Projet de centrale photovoltaïque TENSOL REVEST (04230)

Mémoire en réponse à l'avis de la Mission Régionale d'Autorité Environnementale Provence-Alpes-Côte-d'Azur

Novembre 2022

Figure 4 : Les zones de visibilité théoriques – ZOOM sur le quart Sud-Est de l'aire d'étude éloignée

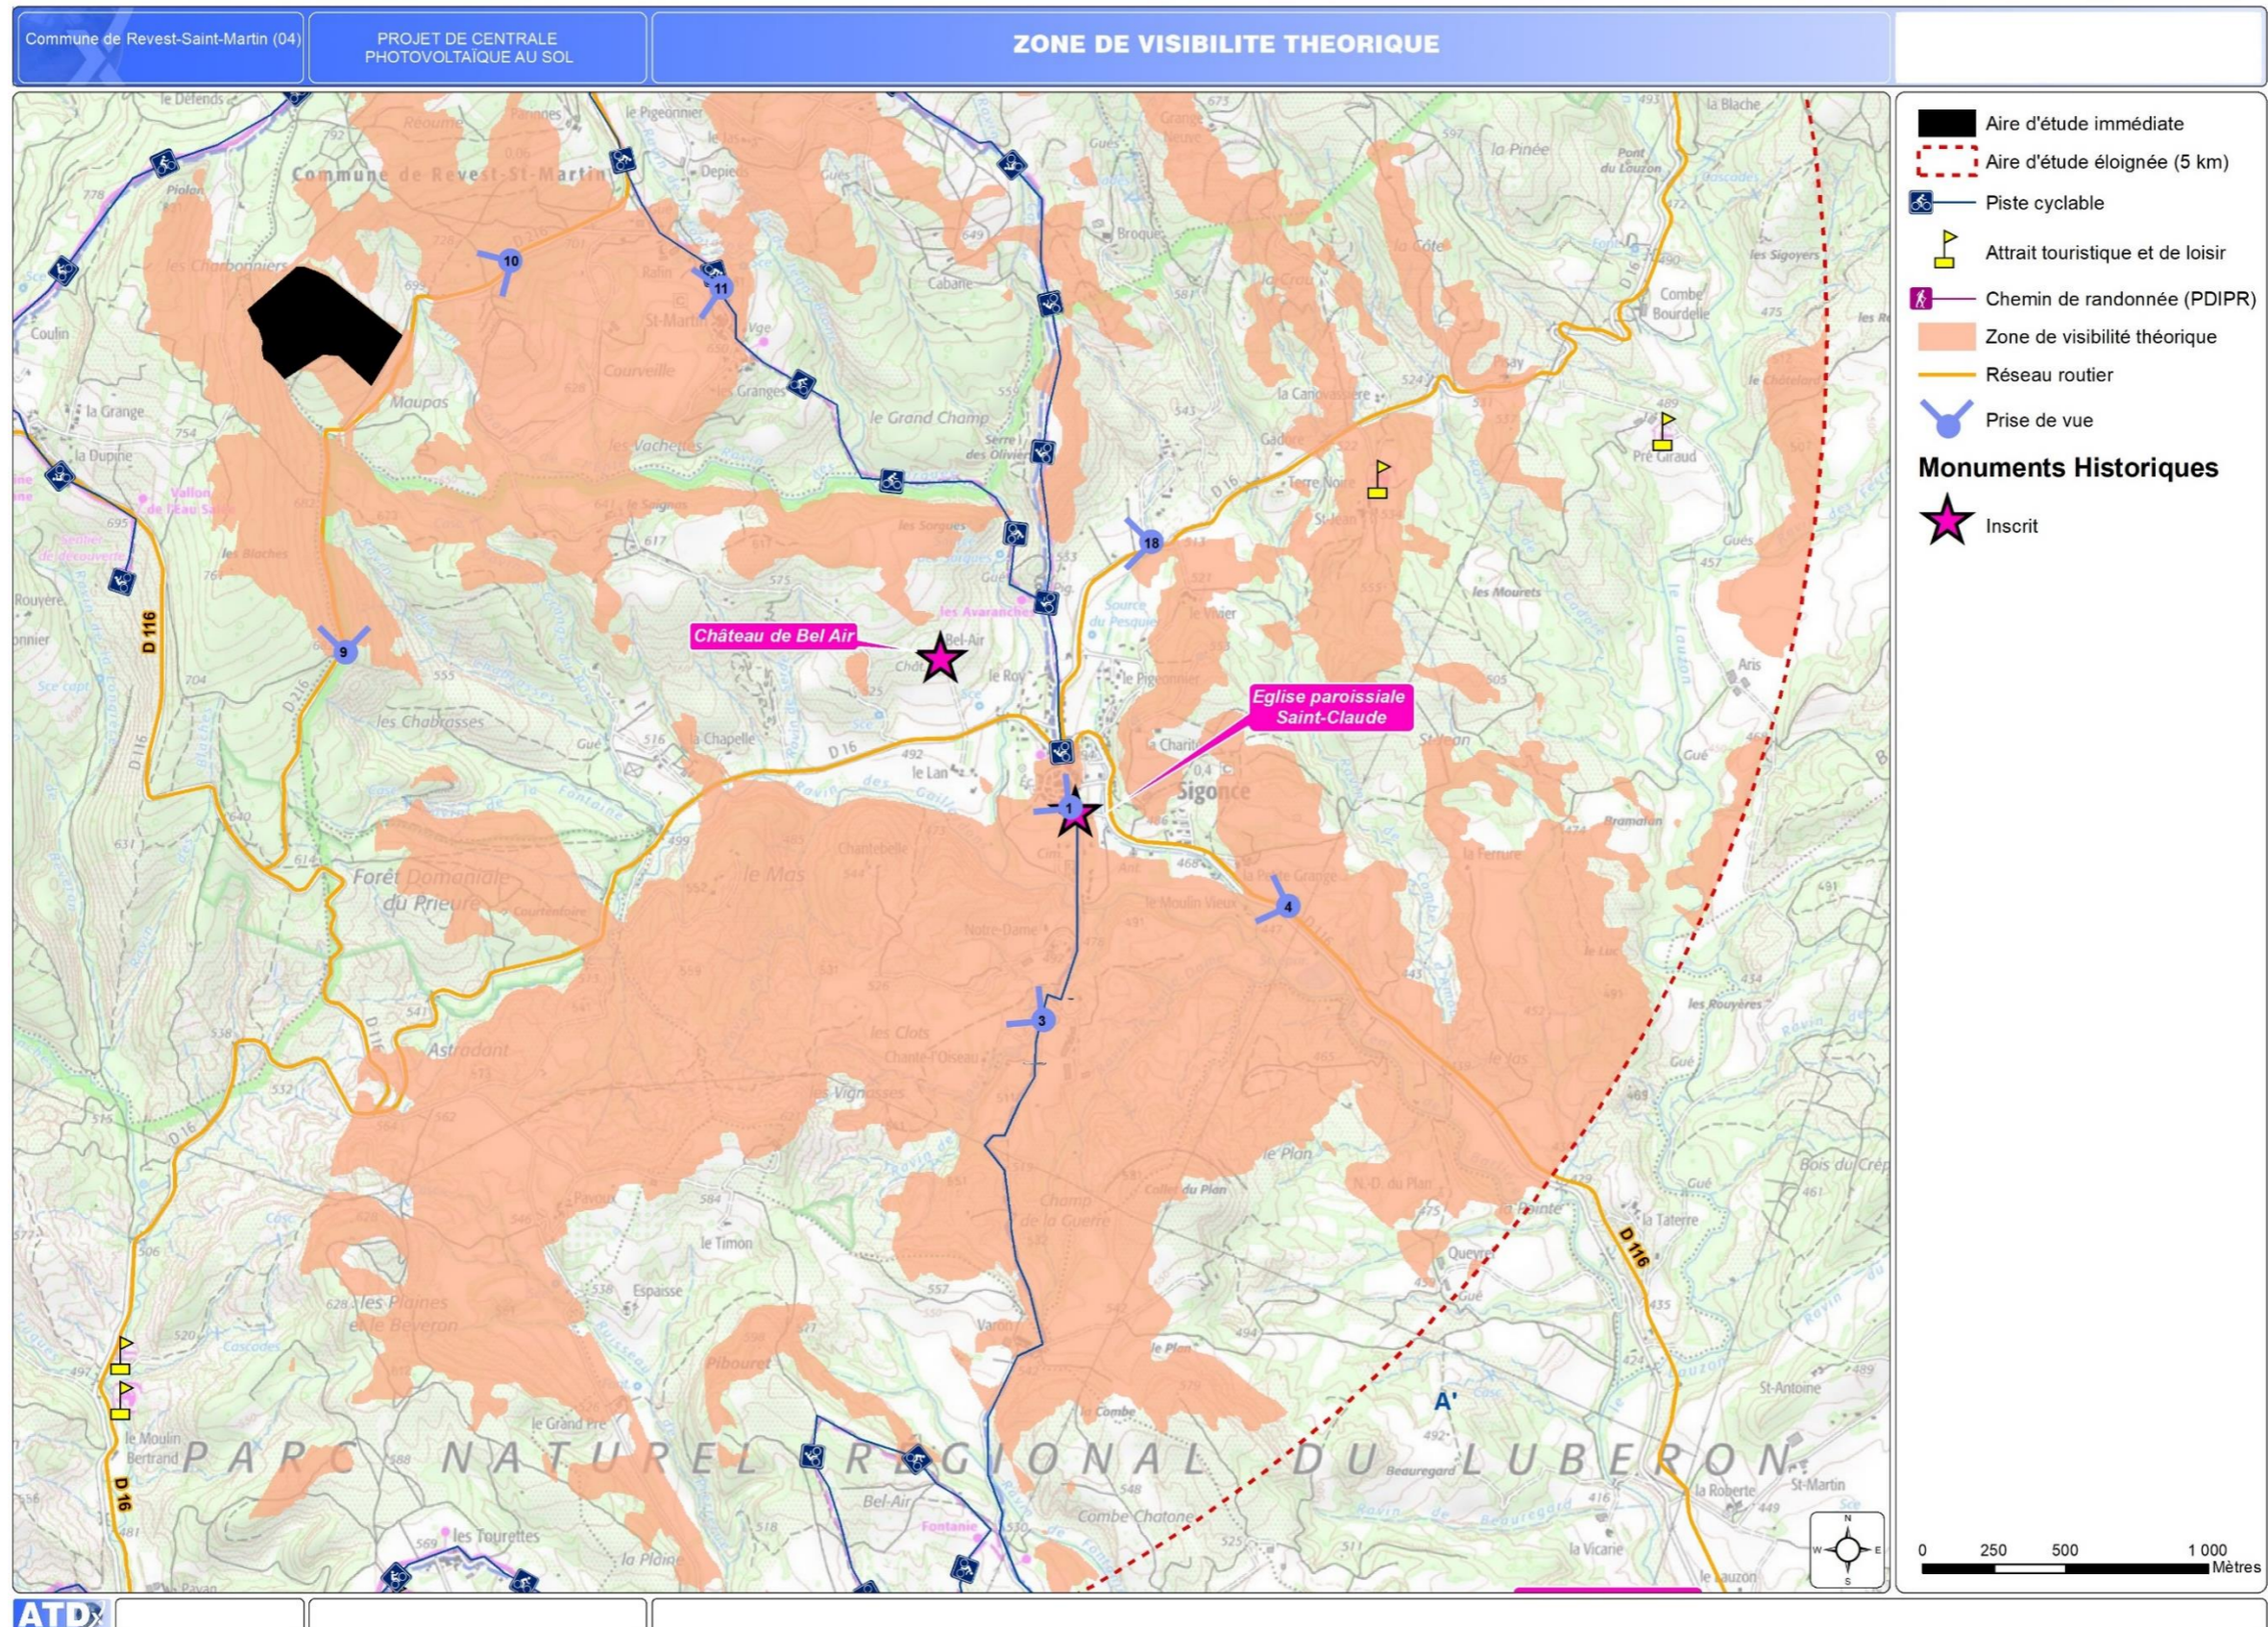
La MRAe recommande de préciser l'insertion paysagère du site aménagé à l'aide de simulations graphiques appropriées à l'ensemble des perceptions proches et lointaines.

La figure 4 correspond au zoom des zones de visibilités théoriques sur le quart Sud-Est de l'aire d'étude éloignée.

Figure 10 : Identification des zones de déblais et de remblais

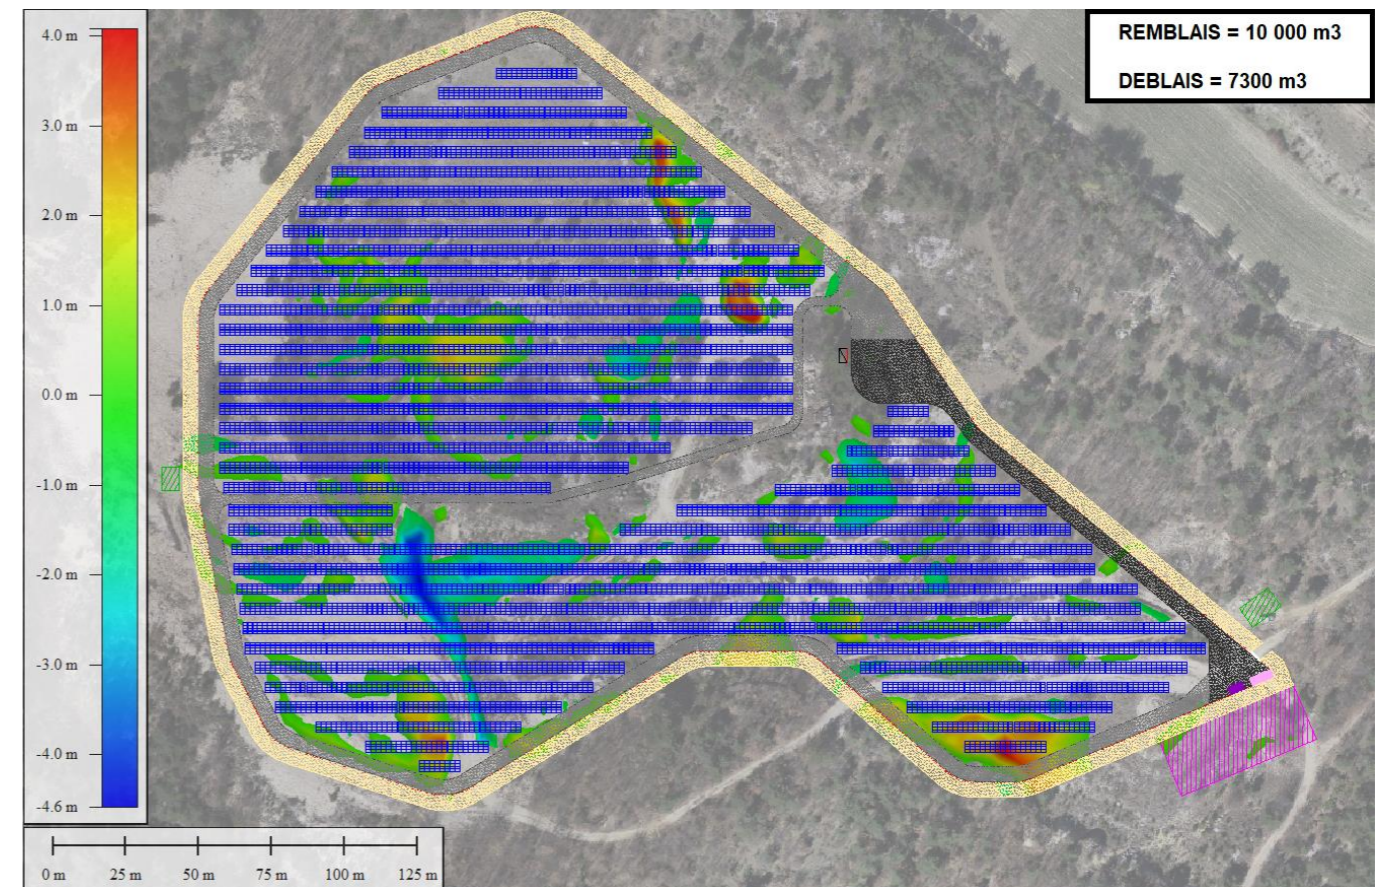
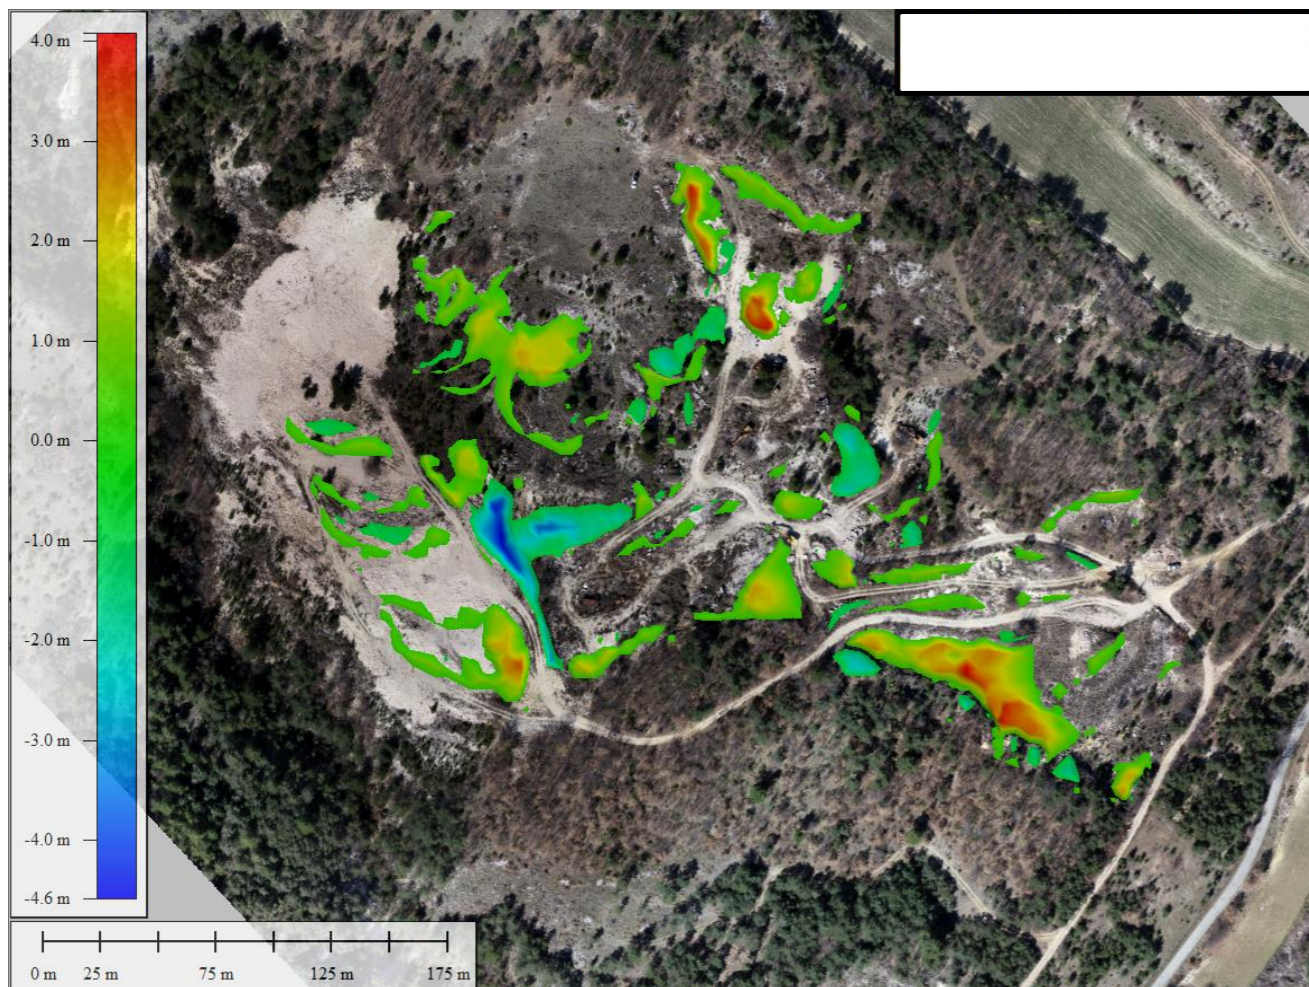
- **Les réponses à l'avis de la CDNPS dans le cadre de l'instruction de la dérogation Loi Montagne (l'avis émis par la CDNPS faisant mention à de nombreuses reprises au permis de construire)**

- Un plan topographique de la zone d'implantation avant travaux est ajouté à l'étude d'impact et est disponible en annexe 2 du présent document.
- De même, le projet détaillé des terrassements ci-dessous est ajouté à l'étude d'impact. Les zones les plus importantes à remblayer apparaissent en rouge et celles à déblayer en bleu.
